Oggetto: [ID_VIP: 8670] **CANALE DI SARDEGNA E CITTA' METROPOLITANA DI CAGLIARI (comuni di Assemini, Cagliari e Sarroch) – Progetto per la realizzazione di una centrale eolica offshore, denominata "NORA ENERGIA 1", di potenza pari a 795 MW e costituita da 53 aerogeneratori di potenza ciascuno pari a 15 MW, e delle opere di connessione alla RTN, da realizzare nello specchio di mare del Canale di Sardegna e nel territorio della Città metropolitana di Cagliari. Procedura riferita al Decreto legislativo n. 152 del 2006 (art. 21, Definizione dei contenuti dello studio di impatto ambientale)**
Proponente: Nora Ventu S.r.l.

1. Contributo istruttorio del MiC-SSPNRR ai sensi dei commi 2 e 3 dell'art. 21 del D.Lgs. n. 152 del 2006;
2. Richiesta ulteriori eventuali contributi alla SN-SUB e alla SABAP-CA con riguardo ai livelli di tutela e di vincolo delle aree interessate.

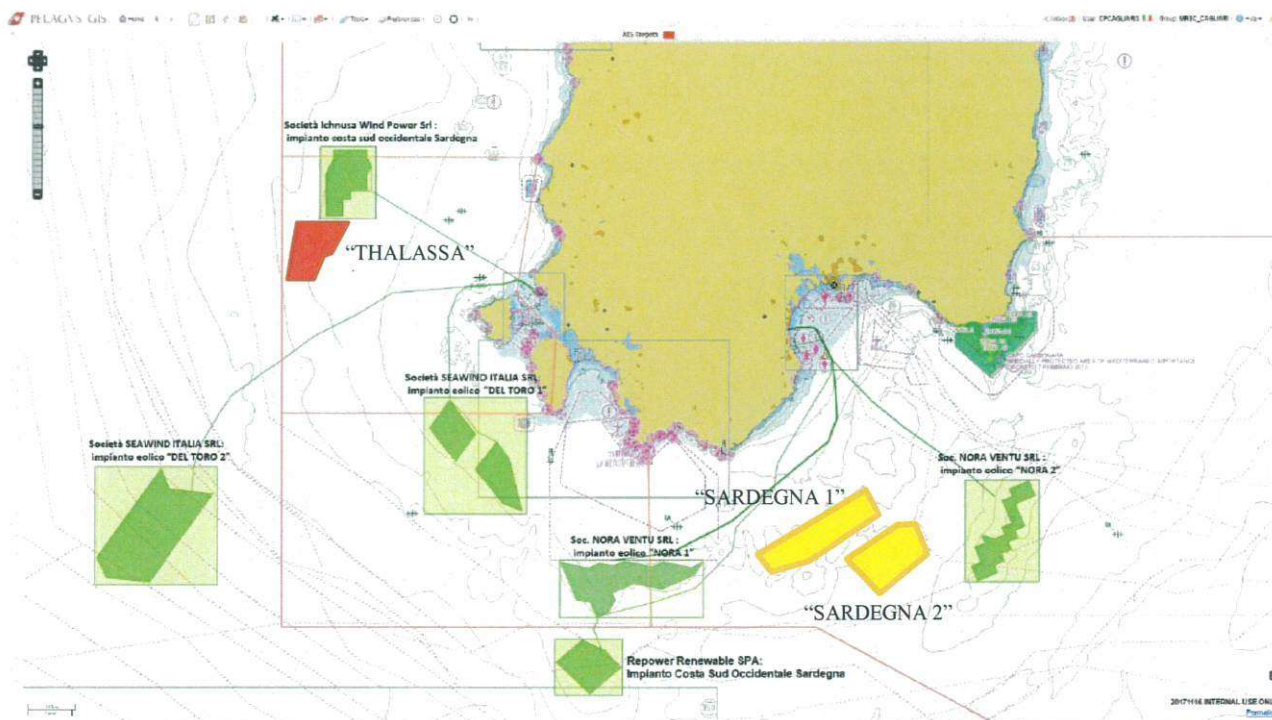
7. (cfr. Piano di lavoro, paragrafo 3.5.10, *Impatti cumulativi*, avendo fin da adesso presente che la documentazione in merito alla ubicazione ed alle caratteristiche generali degli impianti eolici offshore di seguito citati è reperibile sul Portale VA del Ministero della transizione ecologica) Il SIA deve verificare gli impatti cumulativi generati dal progetto di cui trattasi rispetto alle ulteriori iniziative presentate nello stesso specchio d'acqua per la produzione industriale di energia elettrica da impianti off-shore, di cui di seguito si allega un estratto tratto dalle osservazioni presentate dalla Capitaneria di Porto di Cagliari, con nota prot. n. 5755 del 10/02/2022, nell'ambito della fase di valutazione del Rapporto preliminare VAS del "Piano di gestione dello spazio marittimo italiano – Area marittima Tirreno e Mediterraneo occidentale", la quale cartografia di seguito riportata deve essere comunque aggiornata con le ulteriori richieste di concessione demaniale della Thalassa Wind S.r.l. (impianto industriale offshore "THALASSA" – riquadro indicativo color ROSSO) e le due richieste di eguale concessione della Renexia S.p.A. (impianti industriali "Sardegna 1" e "Sardegna 2" – riquadri indicativi color GIALLO), non esclusi,

quindi, i progetti presentati dalla medesima Nora Ventu S.r.l. e denominati "Nora Energia 1" e "Nora Energia 2":
